监理通知单

工程名称: 江苏农垦五市十三县约 5000 户助残扶贫分布式光伏电站项目

编号: ZHJL-ZCFP-001

事由: 关于安全文明施工等相关事项

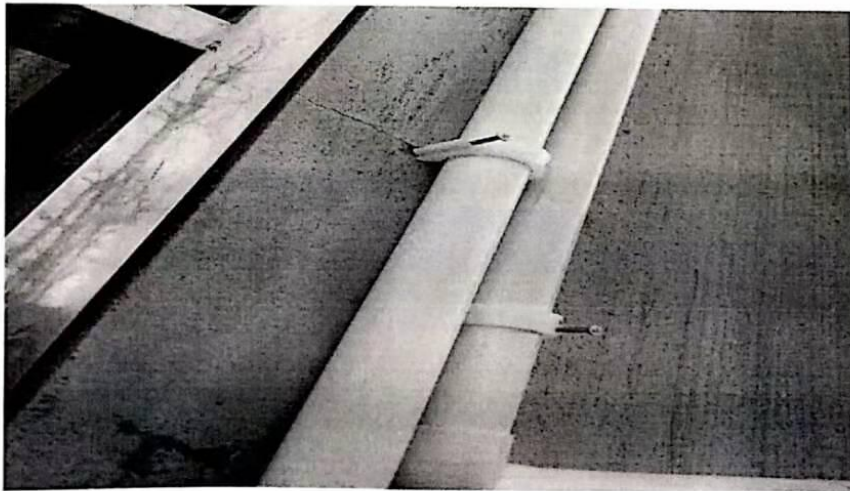
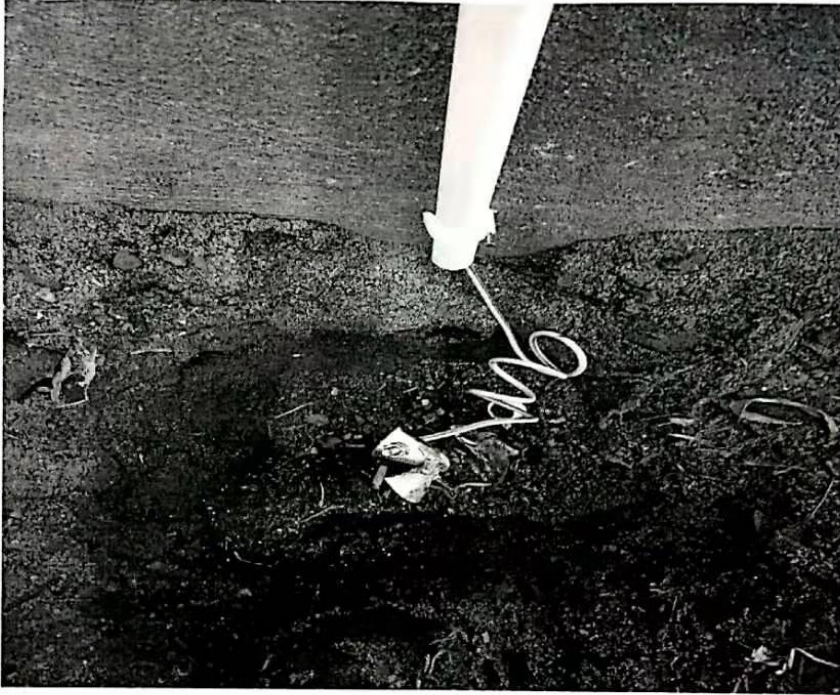
1、屋顶现场施工人员存在进行登高作业时无任何安全保护措施等现象。施工人员进入施工现场必须严格遵循安全文明施工的制度, 定期进行安全教育, 定期开会, 做到三级教育。

2、发现部分施工现场接地极扁钢有暴力损坏现象。

3、发现施工现场线管固定不牢靠。

4、发现部分施工现场屋面防雨措施未做。

5、发现部分施工现场光伏组件线未进行绑扎。

以上问题希望施工单位引起重视, 并安排工人进行整改, 严格按照安全文明规范施工。
